**AVIS RELATIF À LA PROTECTION
CONTRE LES EVENTUELS EFFETS NOCIFS ET NUISANCES
PROVOQUÉS PAR LES RAYONNEMENTS NON IONISANTS
GÉNÉRÉS PAR DES ANTENNES ÉMETTRICES STATIONNAIRES**

Commune : AUBEL - Exploitant : TELENET GROUP

Référence exploitant : LG2039A

Rapport n° 657 / 2024

Figure 1 : Vue en plan des lieux de séjour et des points de contrôle

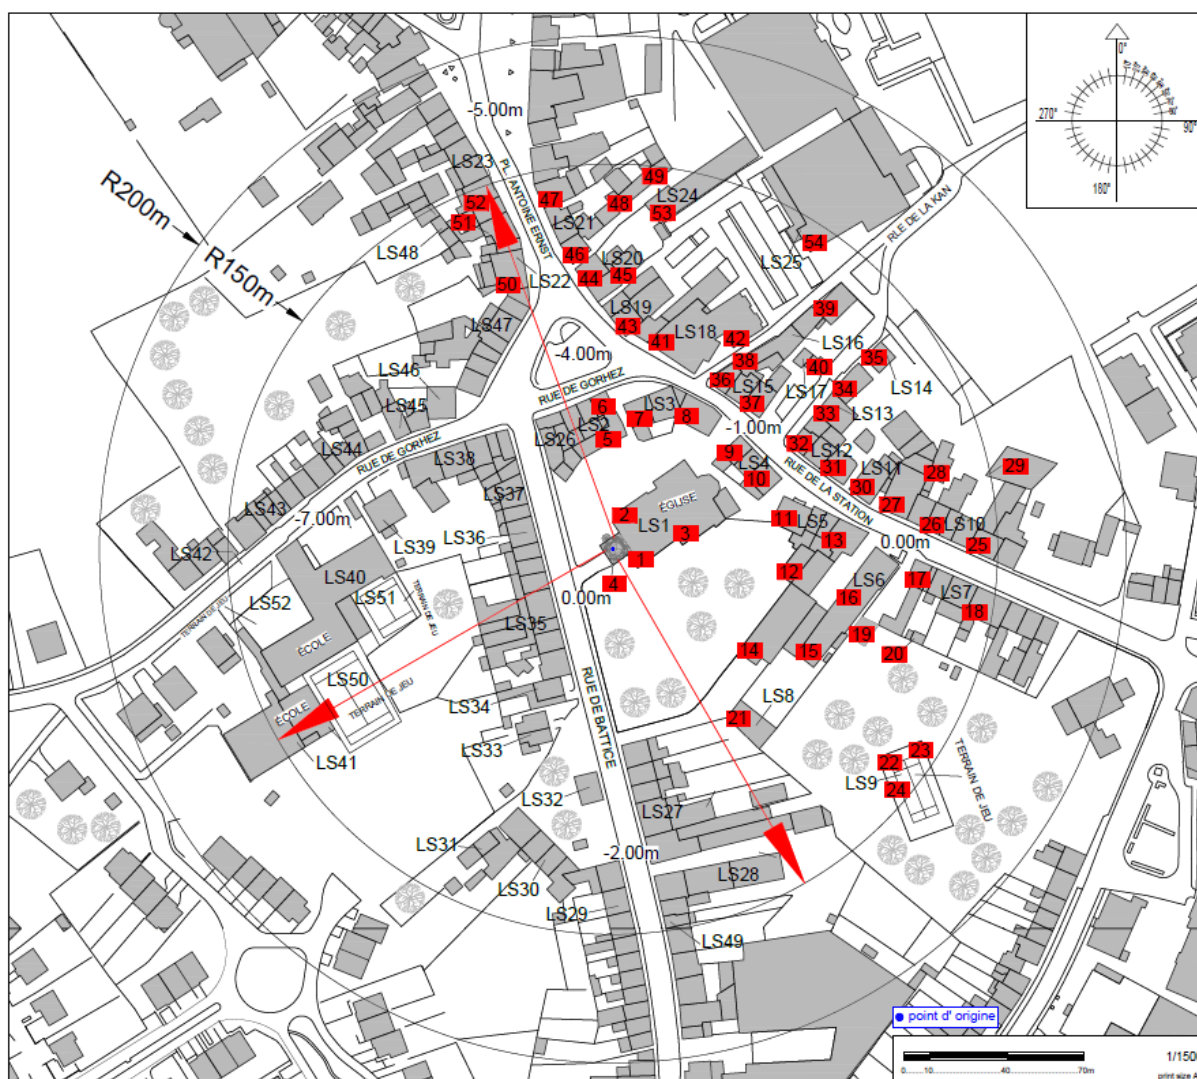
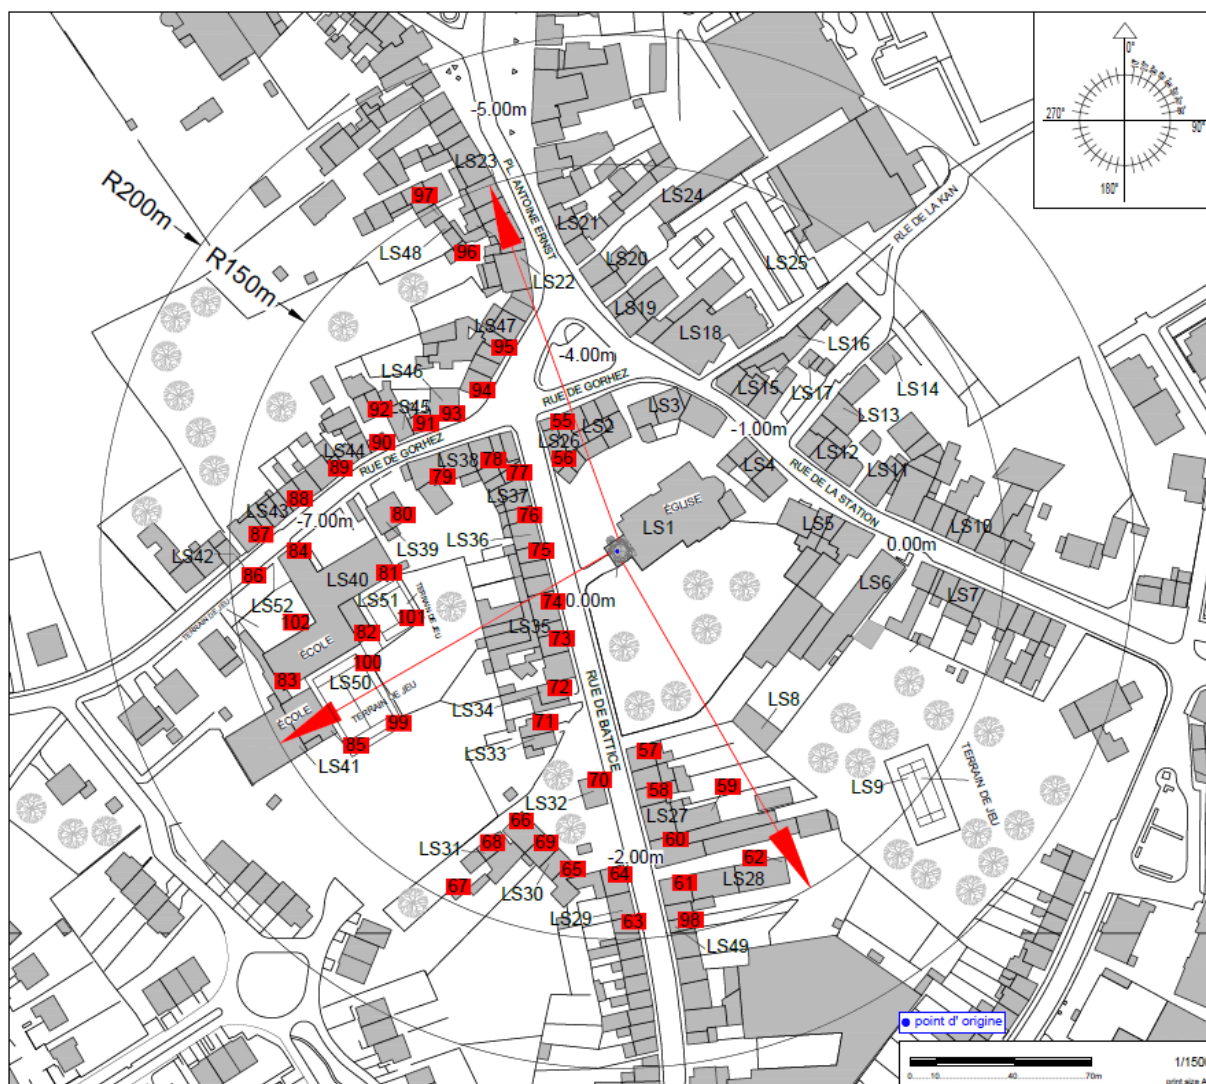
Les fréquences d'émission, la puissance rayonnée par chacune des antennes et leur gain permettent de déterminer le rayon de la zone à analyser. Tout dépassement de la limite par installation est exclu en dehors de cette zone. Le tableau 2 reprend les 35 LS² pour lesquels l'indice d'exposition est le plus élevé. Les différentes colonnes indiquent :

- le numéro du point de contrôle repris sur un des plans de la figure 1;
- le numéro du LS dans lequel se trouve le point de contrôle de la 1^{ère} colonne ;
- l'atténuation d'obstacle prise en compte pour le calcul de l'indice d'exposition dans le LS ;
- le résultat du calcul de l'indice d'exposition.

N° point de contrôle	LS	Atténuation (dB)	Indice d'exposition relatif à la limite par installation IE_i
71	LS33	3,0	0,504
95	LS47	3,0	0,488
14	LS5	3,0	0,464
58	LS27	3,0	0,422
94	LS47	3,0	0,422
93	LS46	3,0	0,415
70	LS32	3,0	0,412
43	LS19	3,0	0,394
41	LS18	3,0	0,394
59	LS27	3,0	0,377
22	LS9	0,0	0,356
44	LS20	3,0	0,353
102	LS52	0,0	0,348
50	LS22	3,0	0,336
24	LS9	0,0	0,330
57	LS27	3,0	0,329
21	LS8	3,0	0,318
15	LS6	3,0	0,311
60	LS27	3,0	0,310
45	LS20	3,0	0,309
46	LS21	3,0	0,299
91	LS45	3,0	0,285
23	LS9	0,0	0,277
72	LS34	3,0	0,264
66	LS30	3,0	0,249
96	LS48	3,0	0,249
51	LS22	3,0	0,234
61	LS28	3,0	0,233
85	LS41	3,0	0,231
69	LS30	3,0	0,226
62	LS28	3,0	0,224
64	LS29	3,0	0,223
83	LS40	3,0	0,217
47	LS21	3,0	0,213
84	LS40	3,0	0,210

En ce qui concerne les antennes de l'installation mentionnées dans le tableau 1, la distance maximale à laquelle la limite pourrait être atteinte, à l'extérieur, est égale à 96,8 m. S'il n'y a pas de LS à une distance inférieure, les antennes respectent forcément la limite d'immission.

Dans le cas des LS situés à l'intérieur des bâtiments, une atténuation d'obstacle est prise en compte et il en résulte que la distance maximale à laquelle la limite pourrait être atteinte se réduit à 68,5 m.

Figure 2 : Vue en plan des installations d'antennes dans un rayon de 300 mètres autour de l'installation faisant l'objet de la demande d'avis

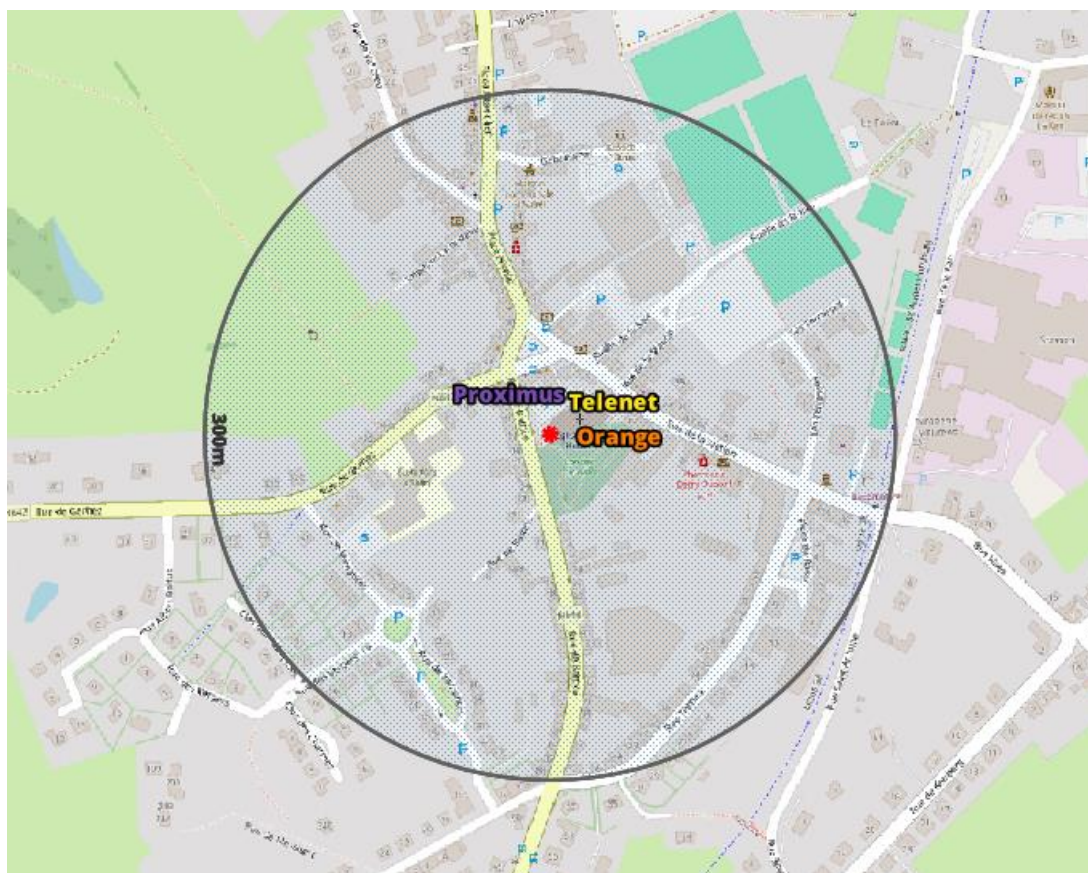
Le plan en projection verticale de la figure 2 indique la localisation des installations d'antennes émettrices stationnaires visées par le décret et situées dans un rayon de 300 mètres autour de l'installation référencée dans le paragraphe 2 et localisée au centre du cercle. Les données de localisation de ces antennes et les avis correspondant sont accessibles via le cadastre en ligne des antennes émettrices stationnaires⁶. Les installations prises en compte dans l'évaluation du respect de la limite cumulative sont les installations d'antennes émettrices déclarées en service par l'exploitant à la date du présent avis, à l'exception de l'installation référencée dans le paragraphe 2 et éventuellement d'autres installations ayant fait l'objet d'une demande d'avis à la même date et qui sont situées à l'intérieur de la zone de 300 mètres de rayon.

- il y a au plus 4 installations d'antennes émettrices stationnaires présentes dans la zone d'évaluation de 300 mètres de rayon représentée dans la figure 2, y inclus l'installation référencée dans le paragraphe 2 : la limite cumulative définie à l'article 4, §2 du décret est nécessairement respectée dans les lieux de séjour à l'intérieur de la zone d'évaluation de 300 mètres de rayon ;
- il y a exactement 5 installations d'antennes émettrices stationnaires présentes dans la zone d'évaluation de 300 mètres de rayon représentée dans la figure 2, y inclus l'installation référencée dans le paragraphe 2 et il existe, pour 3 ou 4 de ces installations, un avis attestant le respect de la limite abrogée de 3 V/m : la limite cumulative définie à l'article 4, §2 du décret est nécessairement respectée dans les lieux de séjour à l'intérieur de la zone d'évaluation de 300 mètres de rayon ;

- c) dans tous les autres cas, il a été vérifié que la limite cumulative définie à l'article 4, §2 du décret n'est pas dépassée dans les lieux de séjour sur base du nombre d'installations localisées dans la zone d'évaluation de 300 mètres de rayon représentée dans la figure 2, de leur localisation ainsi que des données inscrites dans la figure 1 et au paragraphe 4 du présent avis et dans les avis attestant le respect de la limite par installation ou de la limite abrogée de 3 V/m relatifs aux autres installations reprises dans la figure 2.

Compte tenu des considérations ci-dessus, il apparaît que l'intensité du rayonnement électromagnétique généré, dans les lieux de séjour situés dans un rayon de 300 mètres autour de l'installation référencée dans le paragraphe 2, par l'ensemble des antennes émettrices stationnaires de l'ensemble des exploitants du même site d'antennes émettrices stationnaires respecte la limite fixée à l'article 4, § 2 du décret.
